Asunto: Concepto técnico Sitios Críticos Málaga – Los Curos.

**SITIOS CRÍTICOS 23, 24, 25, 27, 39, 40, 41,  
42 y 54, VÍA MÁLAGA – LOS CUROS, EN EL DEPARTAMENTO  
SANTANDER.**

## CONCEPTO TÉCNICO

### SITIOS CRÍTICOS 23, 24, 25, 27, 39, 40, 41, 42 y 54, VÍA MÁLAGA – LOS CUROS, EN EL DEPARTAMENTO DE SANTANDER.

Figura 3-1. Comparación entre las secciones analizadas y las secciones construidas.

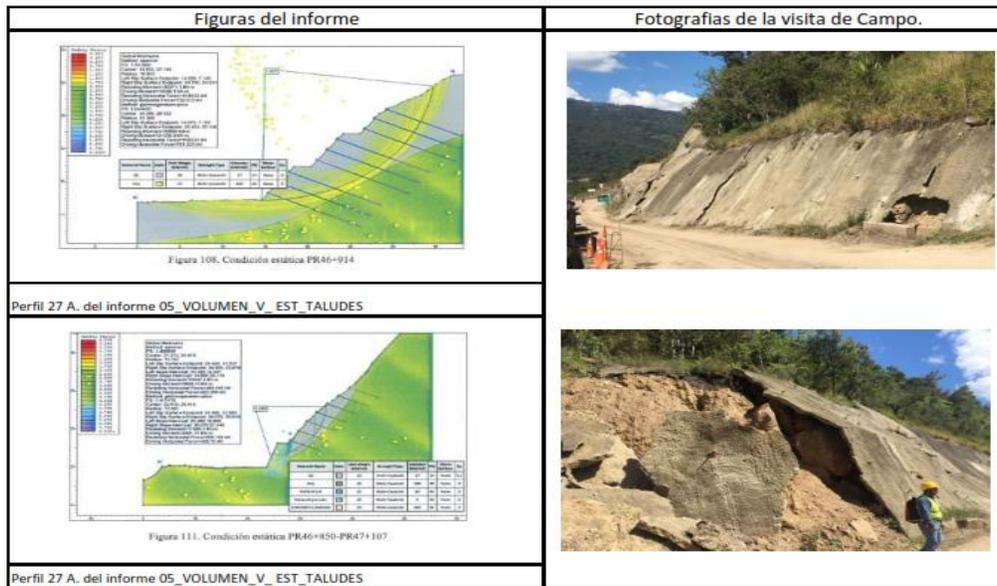
El diseñador señala que el deslizamiento es de tipo traslacional, pero lo analiza como si fuera rotacional, por tanto no son congruentes.

Como se muestra en la Figura 3-1, al realizar la comparación de las secciones analizadas y presentadas en el informe con las obras o secciones evidenciadas en campo, no son congruentes.

Figura 4-8. Vista en planta del sitio crítico 23,24 y 25.

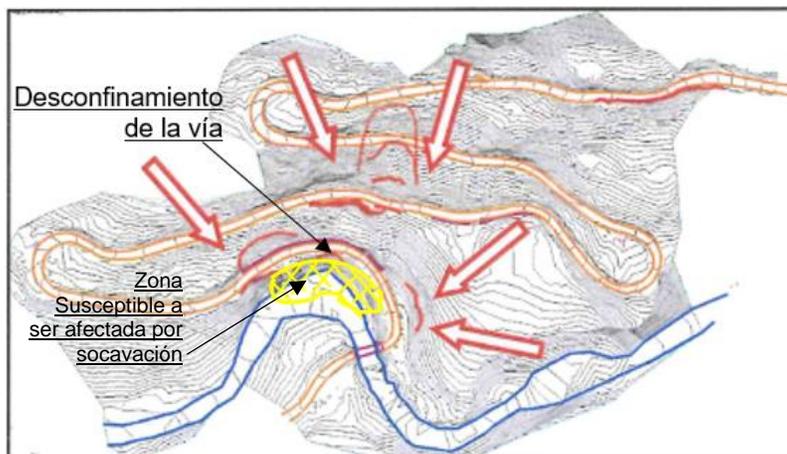
Durante la visita se observó que en la ladera de la margen derecha del río Guaca (aguas abajo) se presenta un fenómeno de remoción en masa de carácter retrogresivo, debido a la socavación lateral del río. Este fenómeno desestabiliza y ocasiona la pérdida del borde externo de la banca de la vía, originando así el sitio crítico 25 que se localiza en el PR53+754 (Ver Figura 4-8 y Figura 4-9)

Figura 4-11. Comparación entre las secciones analizadas y las secciones construidas.

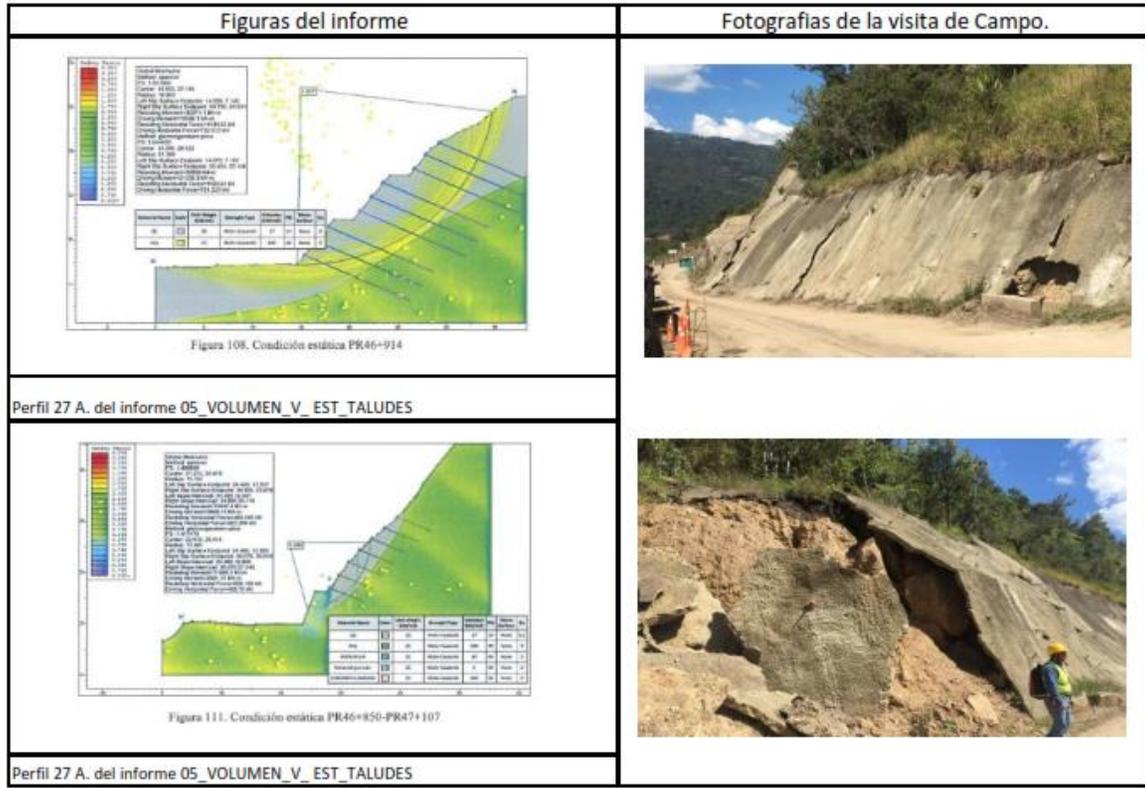
El modelo de análisis para el sitio crítico 27, elaborado por el *CONSORCIO DIS – EDL LTDA* no contempla la geología detallada, toda vez que no hay un modelo geológico-geotécnico definido. El diseñador señala que el deslizamiento es de tipo traslacional, pero lo analiza como si fuera rotacional, por lo tanto los conceptos no son congruentes. Como se muestra en la Figura 4-11, al realizar la comparación de las secciones analizadas presentadas en el informe con las obras o secciones evidenciadas en campo no son congruentes.

Figura 4-15. Hundimiento del borde externo de la vía, Sitio crítico 39.

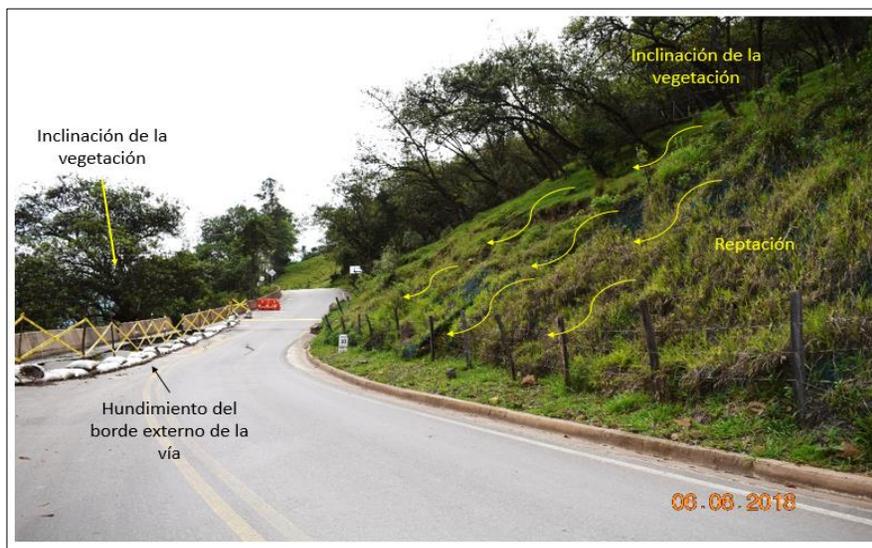
En la zona se evidencian procesos de reptación de gran magnitud, que afectan el talud inferior y superior de la vía, el cual desestabiliza y ocasiona la pérdida del borde externo de la banca de la carretera. En cuanto al talud superior, se observan evidencias de inestabilidad, tales como inclinación de la vegetación en sentido de la pendiente, fisuras y escarpes escalonados como consecuencia del movimiento del terreno (Ver Figura 4-15).

Figura 4-16. Obras hidráulicas (drenajes horizontales) establecidos en los planos record del contrato 239 de 2013 de la firma *GISAICO S.A*

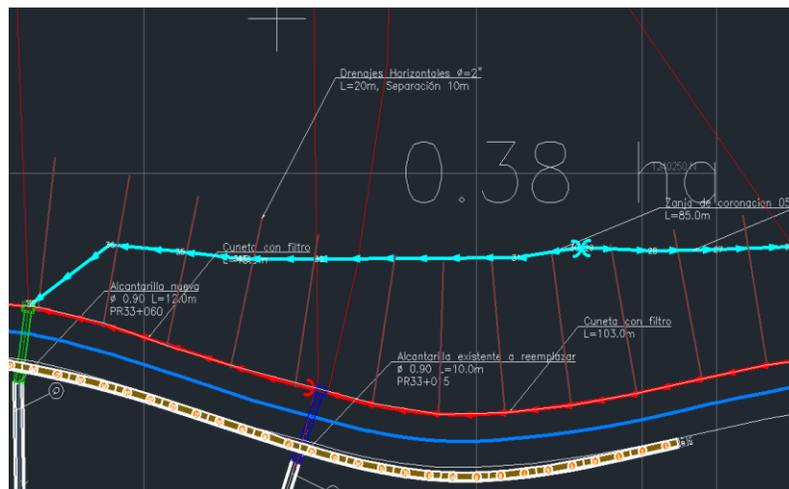
Adicionalmente, se aclara que en los planos record del contrato de obra 239 de 2013 de la firma *GISAICO S.A*, se presentan una serie de drenajes horizontales de longitud de 20m, drenes que en campo no se evidencian.

Figura 4-17. En el sitio no se evidencian los drenajes horizontales que se plantean en los planos record del contrato 239 de 2013 de la firma *GISAICO S.A*
